電力経済研究 No.64 特集「電力システム改革と再生可能エネルギー政策の整合性」
 の訂正について

研究ノート「エリア別送電混雑コスト評価ツールの開発」の本文 98 ページに下記の誤りがありました。既にダウンロードされた皆さまにはご迷惑をおかけしますことを深くお詫びいたします。なお、研究ノートの主な内容には変更ございません。

- (1) 図3 再エネ電源の卸電力市場への入札による卸電力市場価格（システムプライス）の影響
 (b) 春期（4月水曜14時を想定。市場需要は104,174MW）

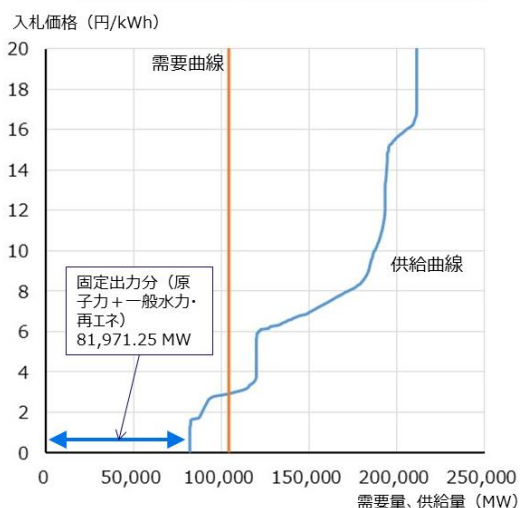
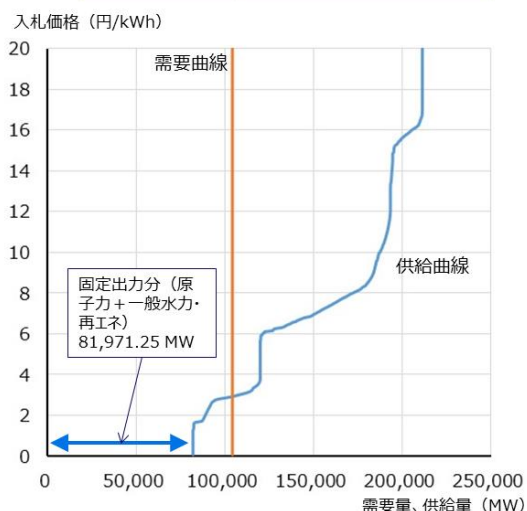
システムプライスの値を「3.14 円/kWh」から「2.92 円/kWh」に訂正いたします。なお、グラフに変更はございません。

システムプライス	3.14 円/kWh 2.92 円/kWh
再エネ 入札量	47,721.59 MW 太陽光 : 38,642.02 MW 風力 : 3,223.41 MW バイオマス : 4,695.20 MW 地熱 : 1,160.96 MW

(2) 図4 市場均衡時の燃料種別毎の発電量

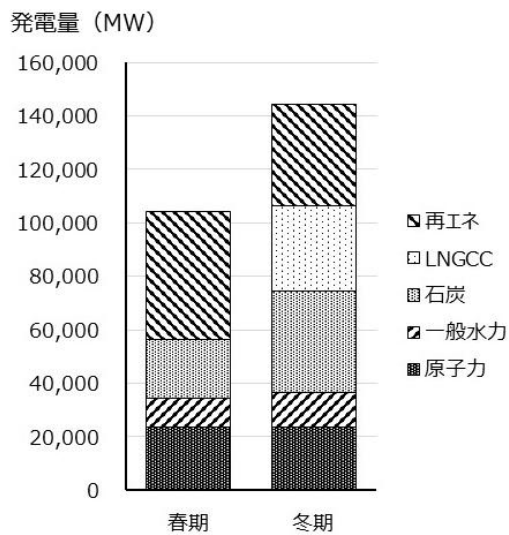
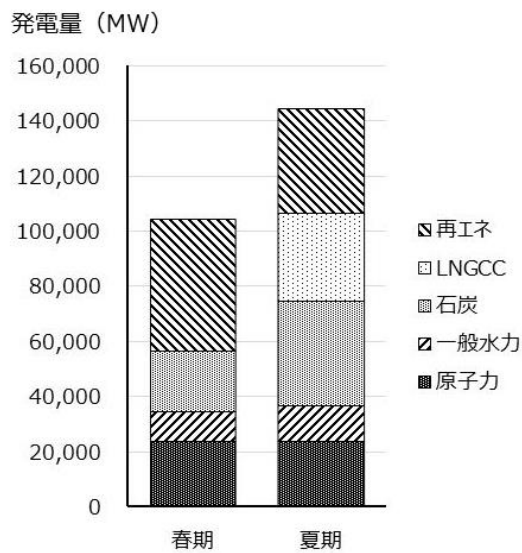
図中の「冬期」を「夏期」に訂正いたします。
